Dodatek č. 1 k SoD

k provedení stavby č. 3295 TV Horní Počernice, etapa 0034 V Slavětíně

Změnový list č. 1: Změny SO 03 Komunikace

Změnový list č. 2: Změny SO 01 Splašková kanalizace

ÚPRAVA PRO STAVBU 15.8.2023

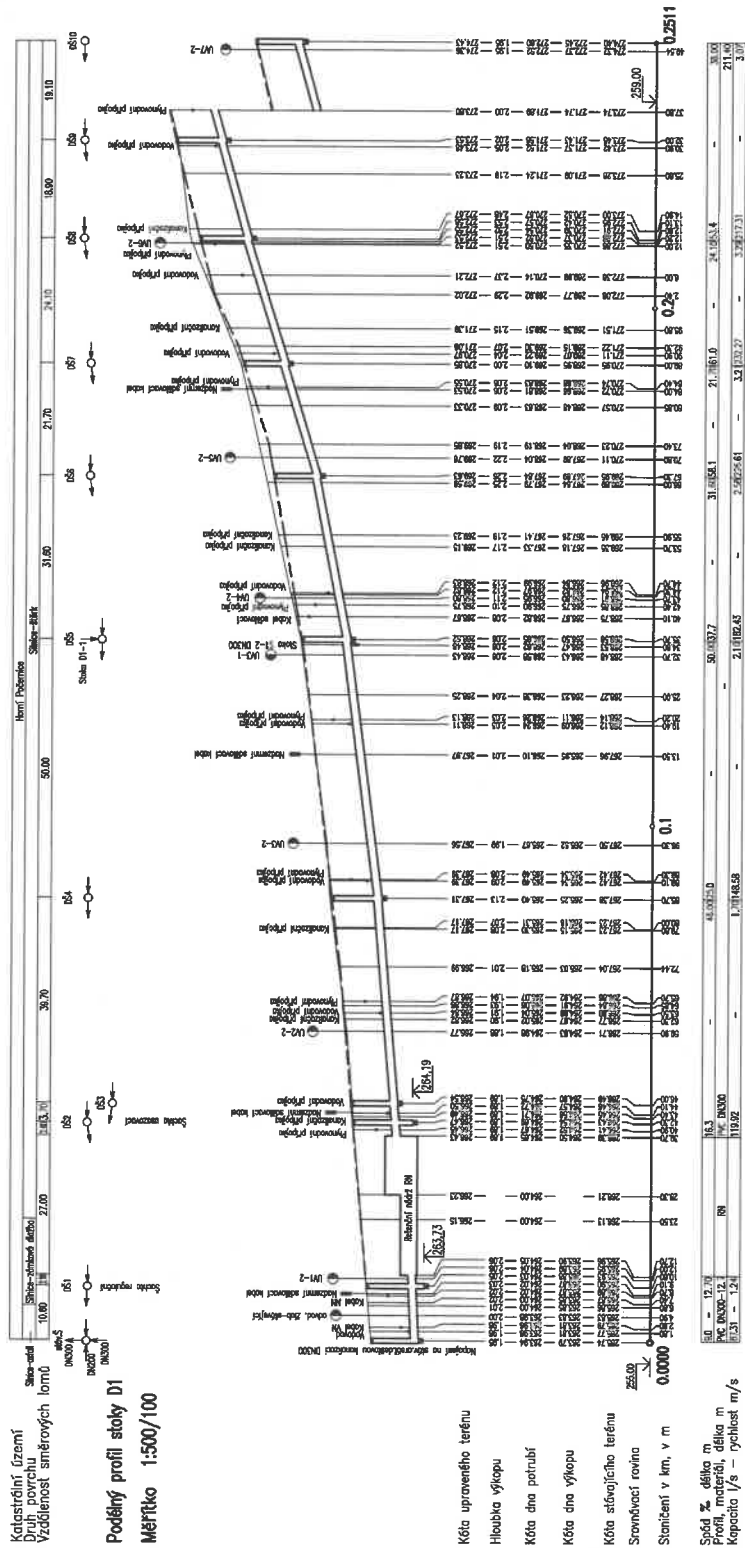
- Z důvodu zjištění jiného podloží a výšky hladiny spodní vody v místě budoucí retenční nádrže byla provedena inženýrskogeologická sonda. Na základě výsledků bude nutná retenční nádrž posunout, upravit tvar, výztuhy a izolace.

Stavba č. 3295 TV Horní Počernice, etapa 0034 V Slavětíně		FO 1	
OZNÁMENÍ ZMĚNY		OZ č. 3	
Komu: INV MHMP		Datum: 30.8.2023	
Odesláno/ předáno:	osobně		osobně
Týká se:		SOD č. DIL/21/08/007746/2023	
Odkazy: na specifikaci:			
na výkresy:	Změna PD RN ze dne 15.8.2023		
na rozpočtové podklady:	Specifikace prací zpracoval: zhotovitel		
na jinou část smlouvy:			
kategorizace položek:			
<p>Změna SO 02 Odvodnění komunikace – změna PD retenční nádrže</p> <p>V místě budoucí retenční nádrže (RN) byla provedena inženýrskogeologická sonda ke zjištění skutečné geologie a hloubky spodní vody v místě výstavby RN. Na základě výsledků této sondy bylo nutné projektový návrh RN upravit. Bylo zjištěno, že hladina spodní vody může dosahovat výšky až 1m pod stávajícím terénem.</p> <p>Z důvodů zajištění, aby v průběhu realizace nedošlo k posunu tělesa RN a aby nedošlo k jejímu poškození od vibrací hutnicích prostředků při provádění konstrukčních vrstev komunikací bude nutné zvýšit nadloží RN, čehož se dosáhlo změnou tvaru RN, a to prodloužením celé RN (prodloužením spodní galerie a zkrácením horní galerie, celkově dojde k navýšení plochy povrchu RN). Zároveň byl přidán výztužný prvek zajišťující lepší odolnost prvků nádrže proti současně působícímu vztlaku spodní vody a zatížení od komunikace.</p>

<p>Oznámení a průběh řízení o změně je vyvoláno: Skutečnou hydrogeologickou situací v místě plánované stavby RN a požadavkem objednatele stavby.</p>			
<p>Toto Oznámení změny (OZ) je podkladem pro zpracování Návrhu na ocenění změny (NOZ). Není tedy Potvrzením změny (PoZ).</p>

V SLAVĚTNĚ - "VĚTEV 3"

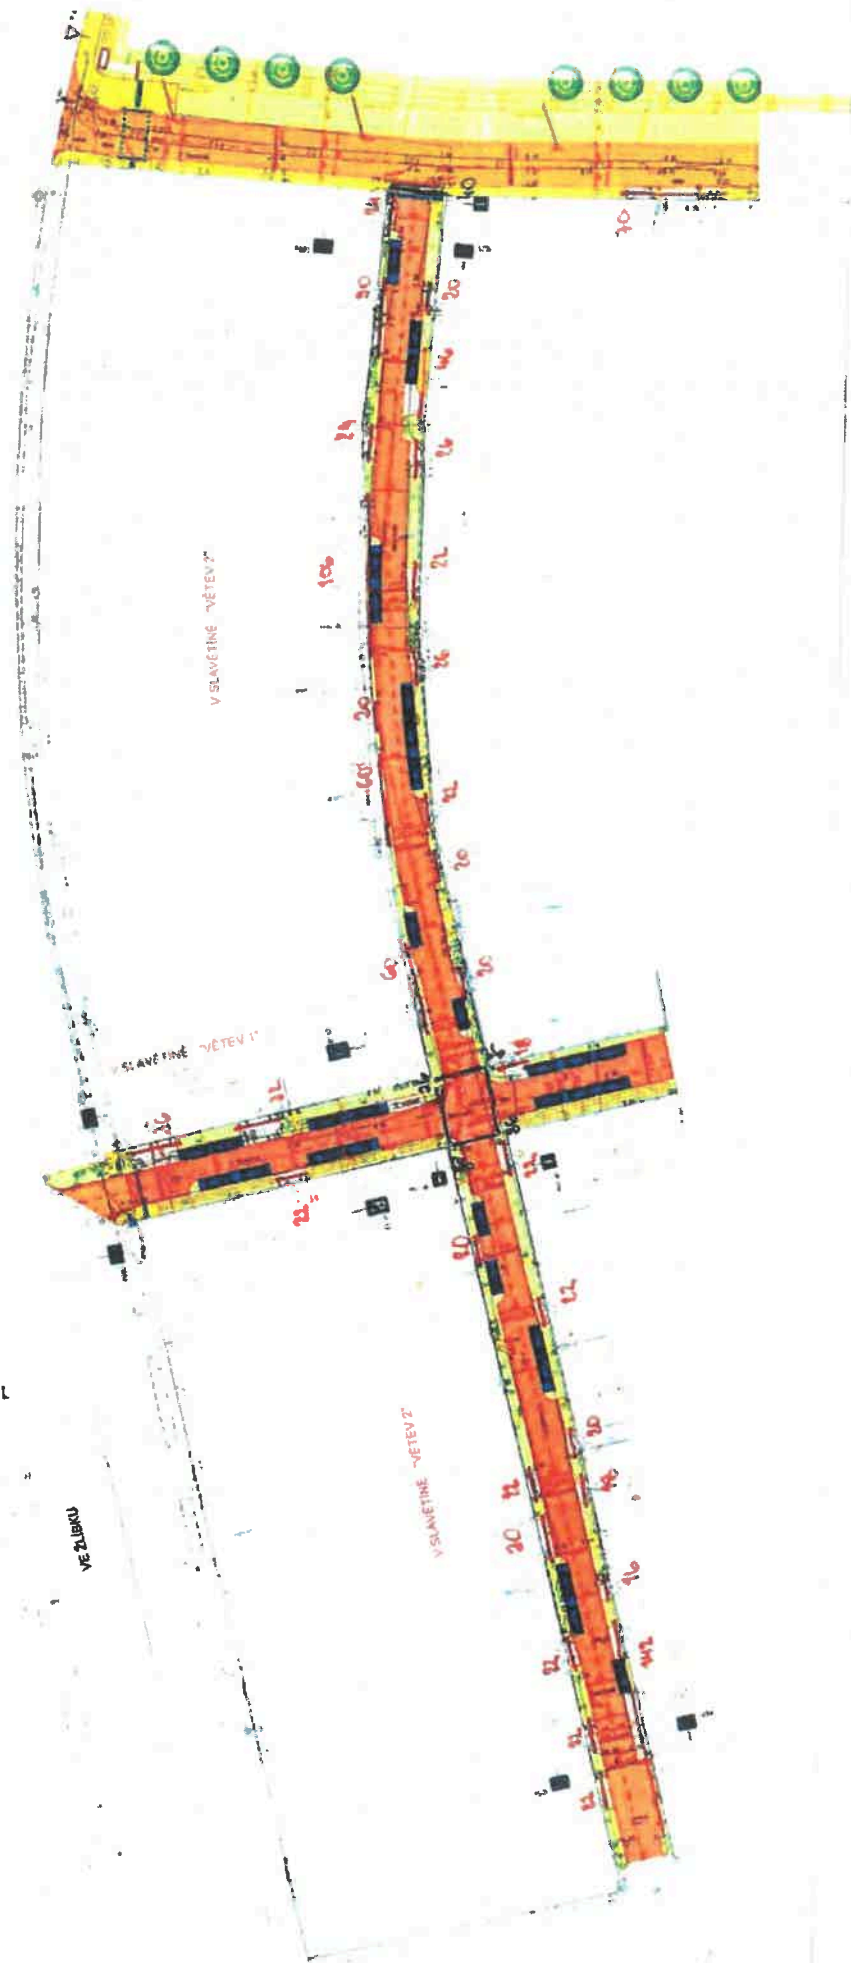
- Na základě žádosti CETIN a budoucího správce MČ Praha 20 budou umístěny 4ks chrániček ve vjezdech a 4 ks chrániček v komunikaci.

Z důvodu pokládky kabelů CETIN v lokalitě V Slavětíně, která proběhne v letošním a příštím roce a řešení rezervy pro kabeláž PRE, žádáme o umístění chrániček při probíhající akci a to 4 chráničky ve vjezdech, 4 chráničky v komunikaci. Pokládka kabelů pak v této lokalitě bude probíhat bez nutnosti překopání vjezdů a tím zachování záruky díla.

PŮVODNÍ POZICE
PŘED ZMĚNOU

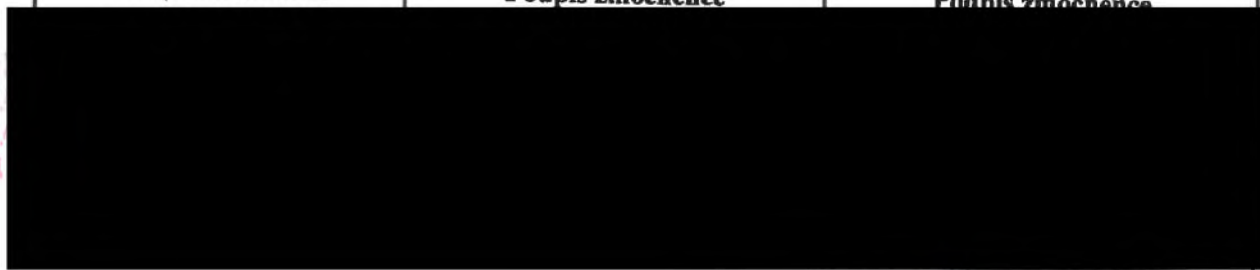
- **SO 04 Veřejné osvětlení** – Na základě požadavku budoucího správce THMP bude změněno výbojkové svítidlo Safir na LED svítidlo. Dojde i k posunu lampy VO. Tato změna bude mít dopad do ceny jako vícepráce 50 682,45 Kč bez DPH.
Tyto změny budou mít dopad do ceny jako vícepráce 203 767,55 Kč bez DPH.

REFERENČNÍ CHYBNÍČKA
VO SE ZEPRAVUJÍ AŽ
NA KONEC CHODNÍKU
